Addendum Addenda

No./No 1

Project Description / Description de projet U62 Boiler Replacement/Remplacement des Chaudière de Chauffage		
Project No./No de projet 5749	Departmental Representative / représentant ministériel Sylvain Thibodeau	Date 24-Feb-2021
Solicitation No./N° de sollicitation 20-58118		
Notice: This addendum shall form part of the tender documents and all conditions shall apply and be read in conjunction with the original plans and specifications.		
Nota: Cet addenda fait partie intégrale des dossiers d'appel; toutes les conditions énoncées doivent être lues et appliquées en conjonction avec les plans et les devis originaux.

Project Name:	NRC U62 Boiler Replacement / Remplacement des chaudières	Addendum No.:	ADD-01
		Revision:	0
		Issue Date	2021-02-24
Owner:	National Research Council	WSP Project Number:	191-06540-00

dwg.no. / dessin no.
5749-M08

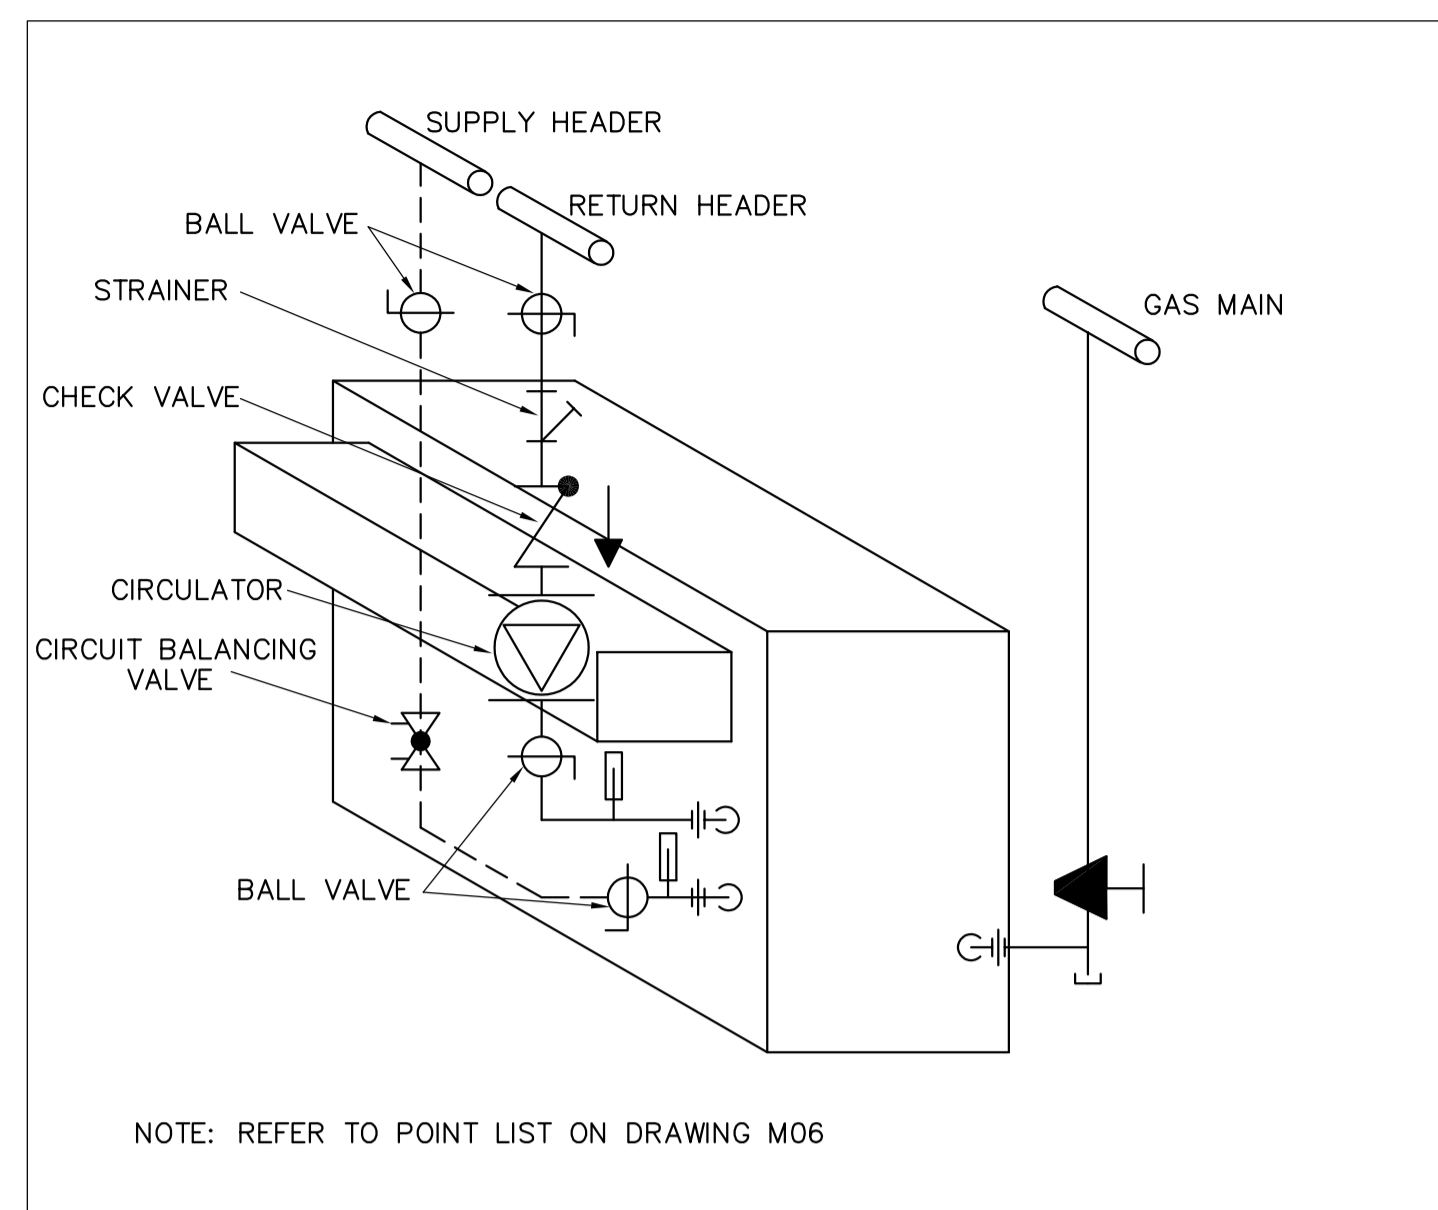
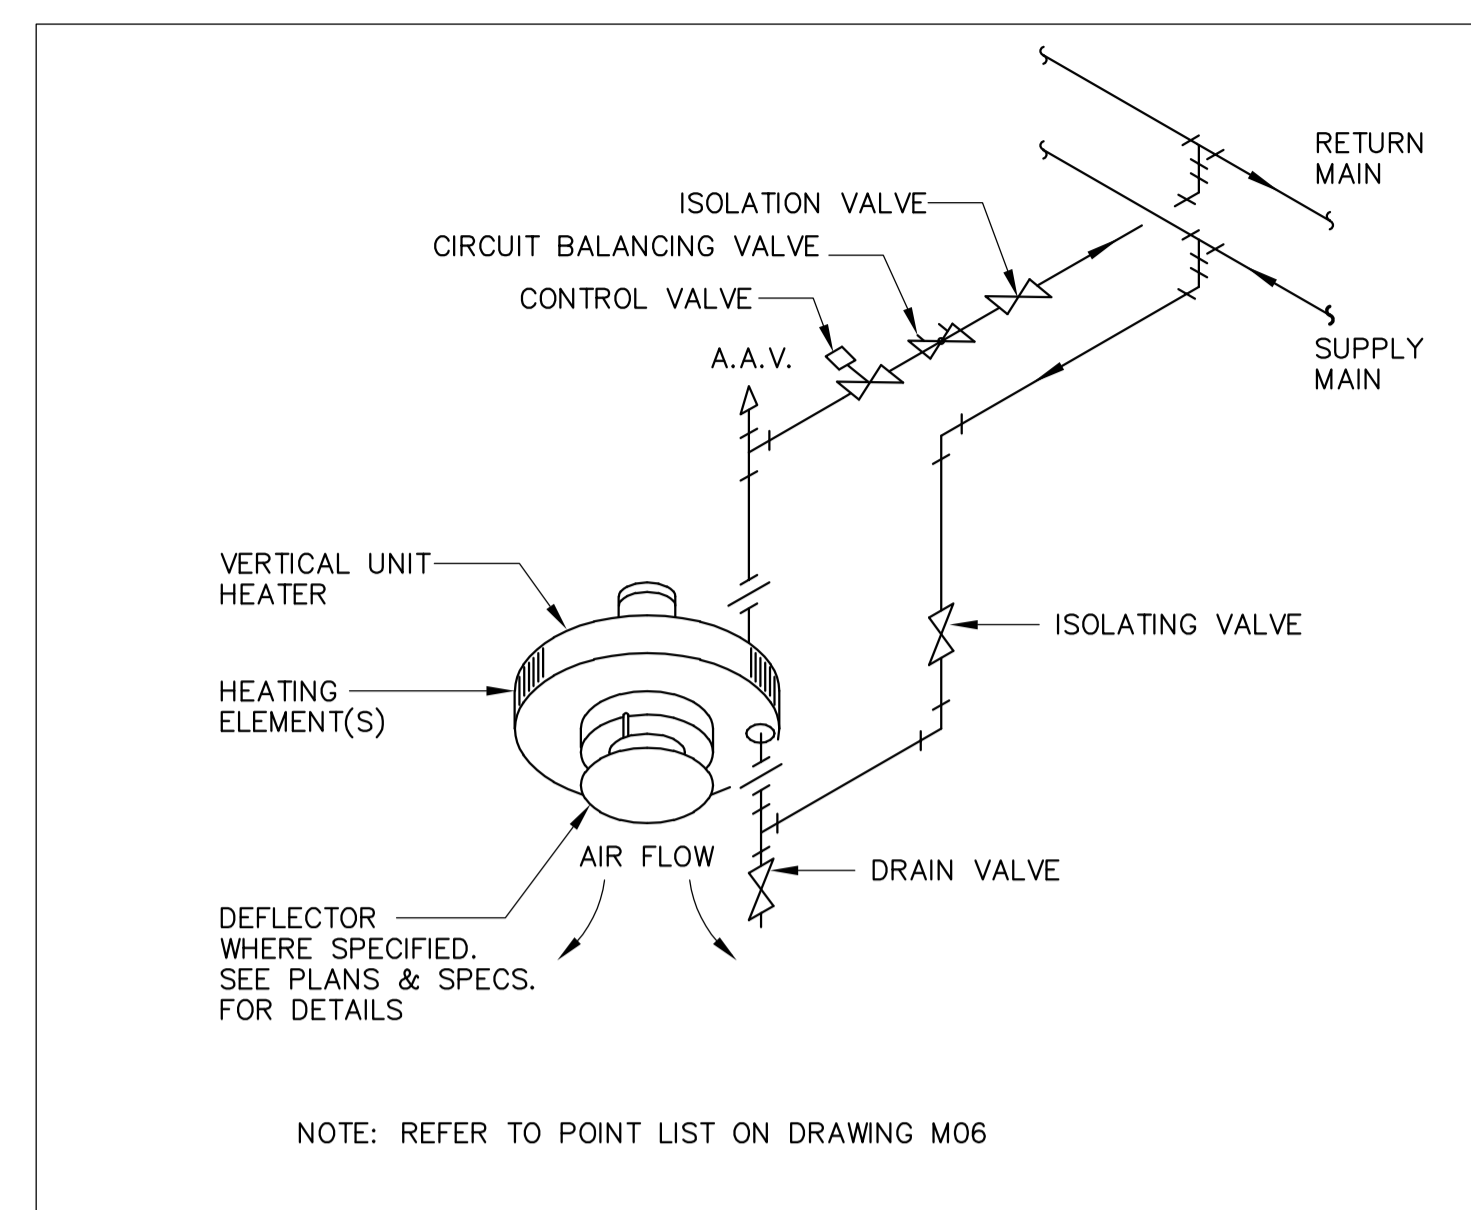
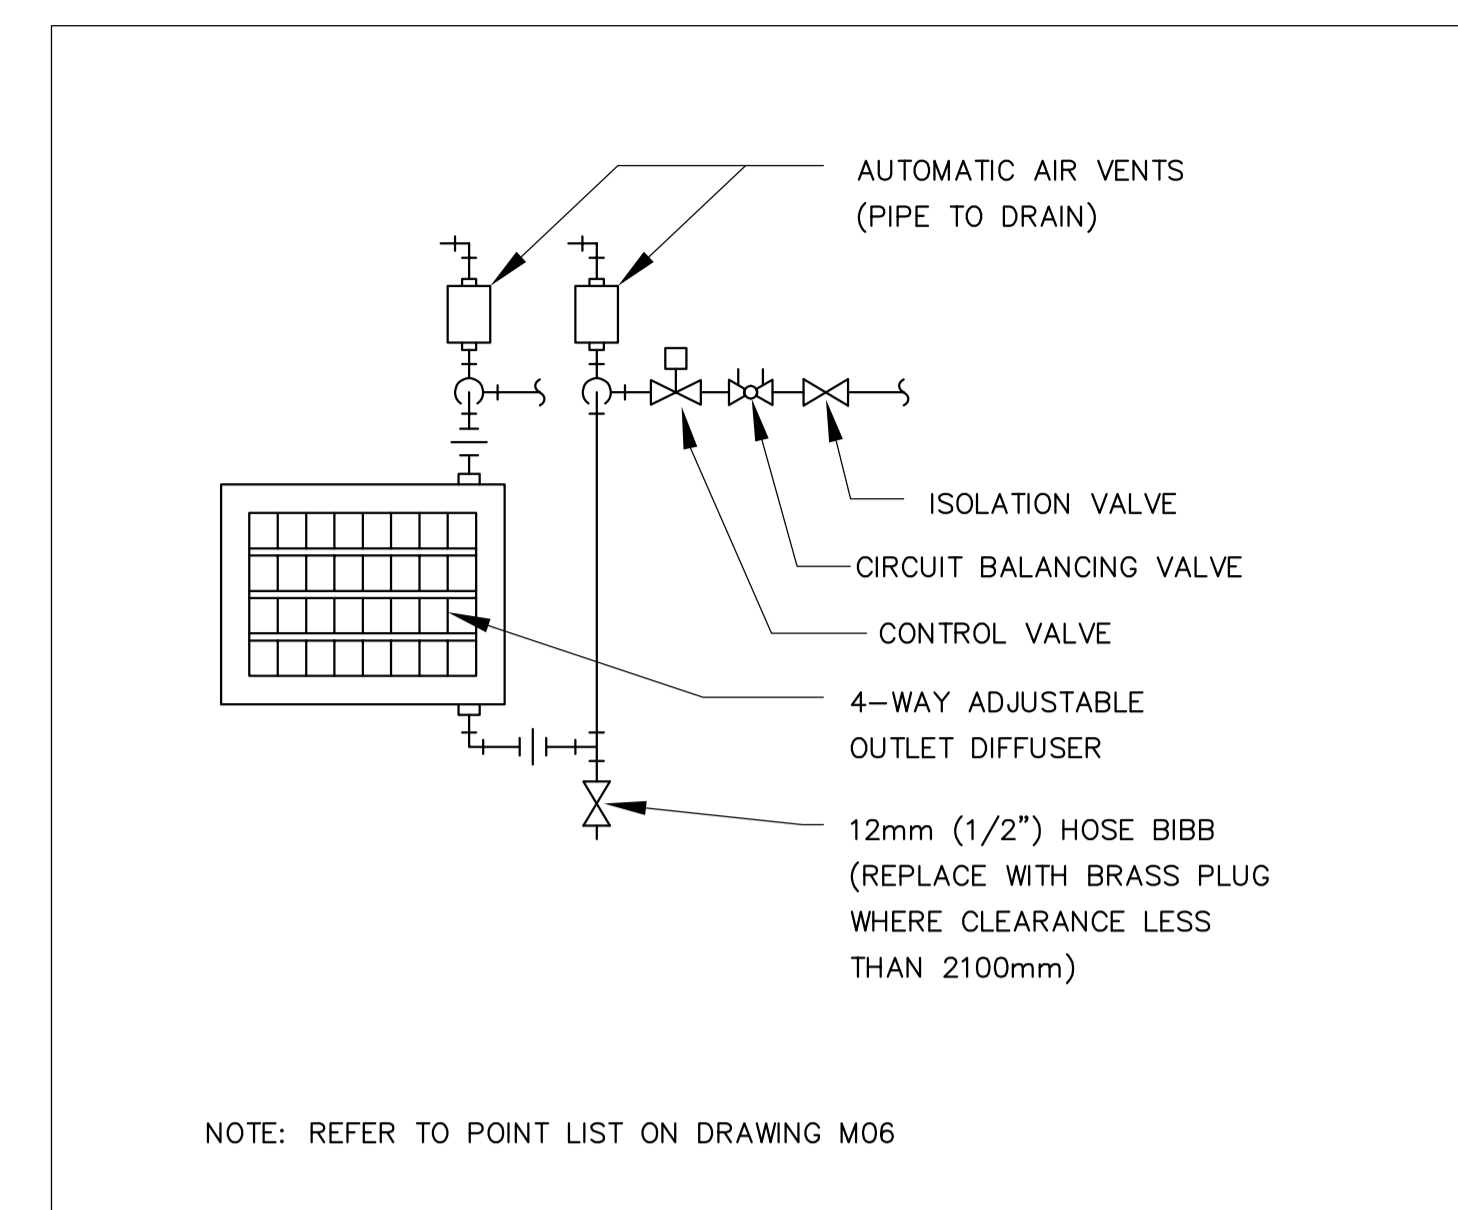
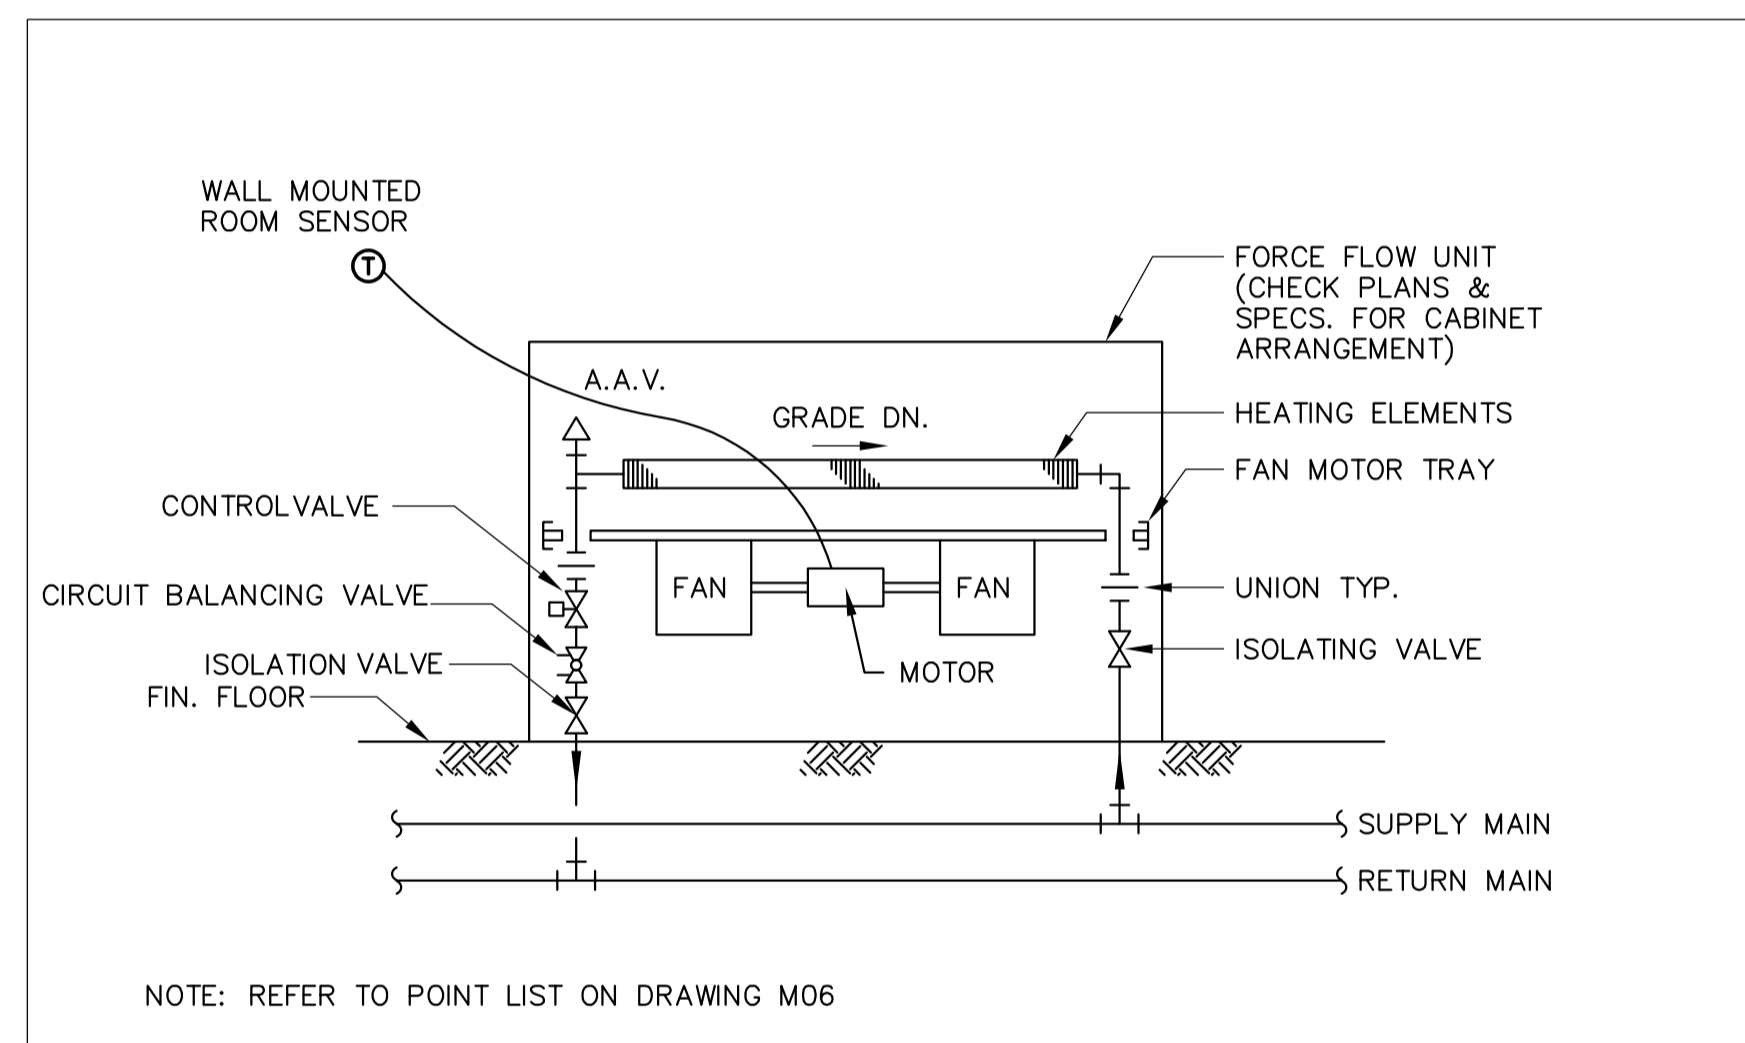
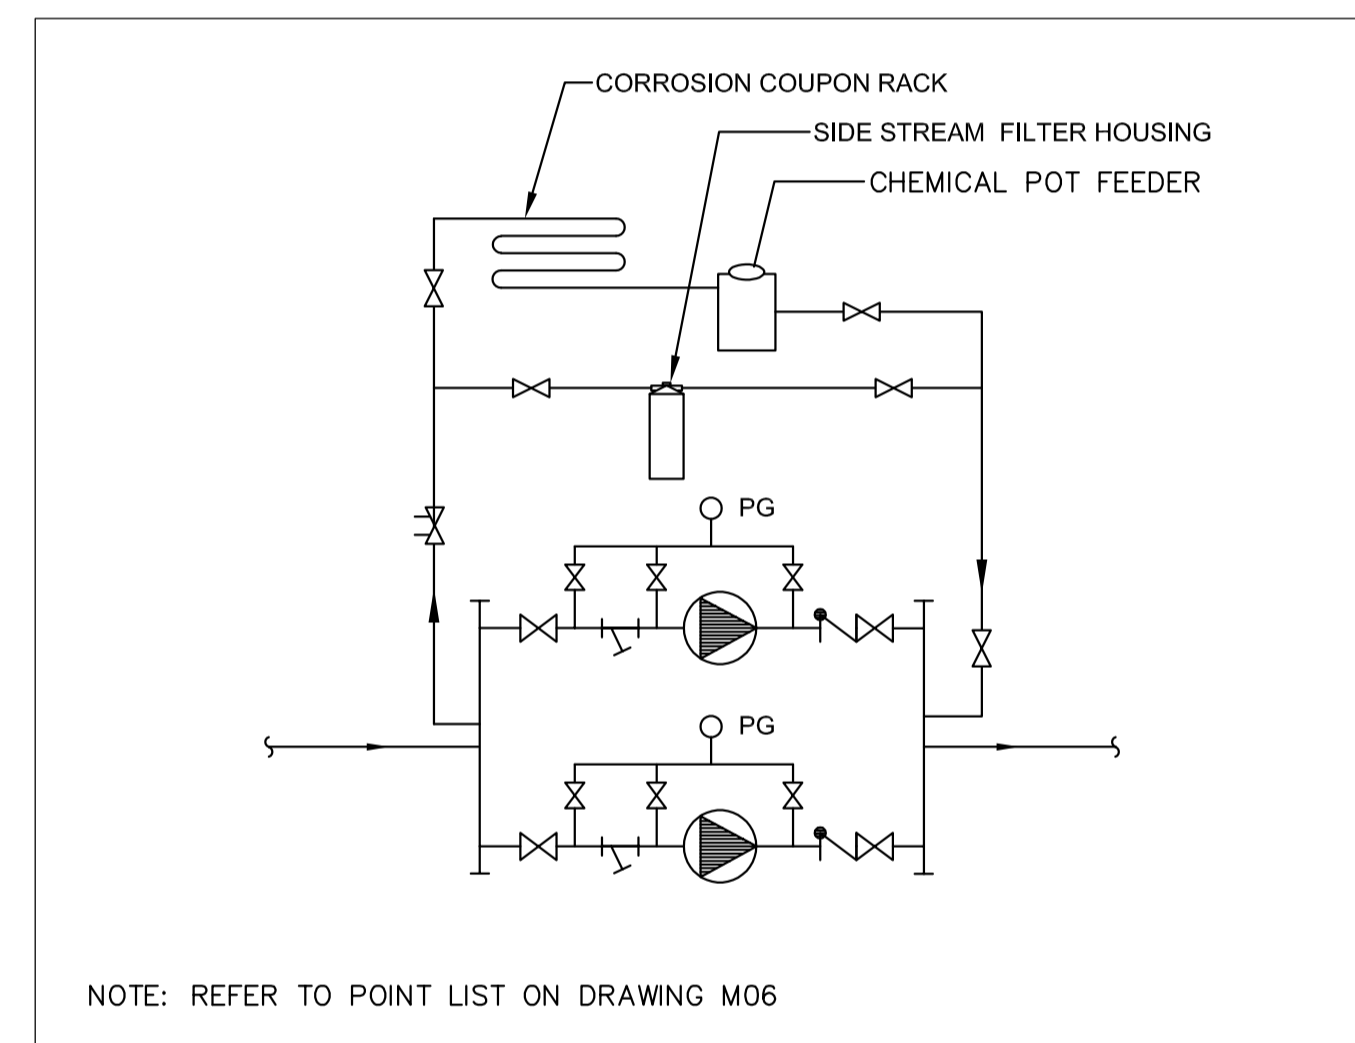
- Q5 Being located on the first floor do the pumps 62HWP01 & 61HWP02 require an inertia base or spring hangers?
A5 Yes, an inertia base shall be provided for pumps 62HWP01 & 61HWP02. Detail has been added to revised drawing 5749-M08

- Q9 As the Chemical Pot Feeder and Side Stream Filter Housing is shown in detail 05 on drawing M08 and the drawings M06 & M04 show them to be on the first floor. Please advise what this floor mounted vertical vessel shown in the Basement on Drawing M06 detail 01 is ?. Please provide the specification
- A9 This vessel was inadvertently shown on drawings and shall be removed.
- Q10 In the spec 23 21 13.01 it specifies copper piping but it also has U-70 on the top left. Does this apply to U-62 as well or is there an error here?
- A10 This is an error. The document header shall be revised to U-62.
- Q11 On the print there are no thermometer or pressure gauge locations specified. Could this be clarified please?
- A11 Thermometers are required at supply and return piping connections at each boiler. Pressure gauges are required at pumps across pumps as per pump detail.
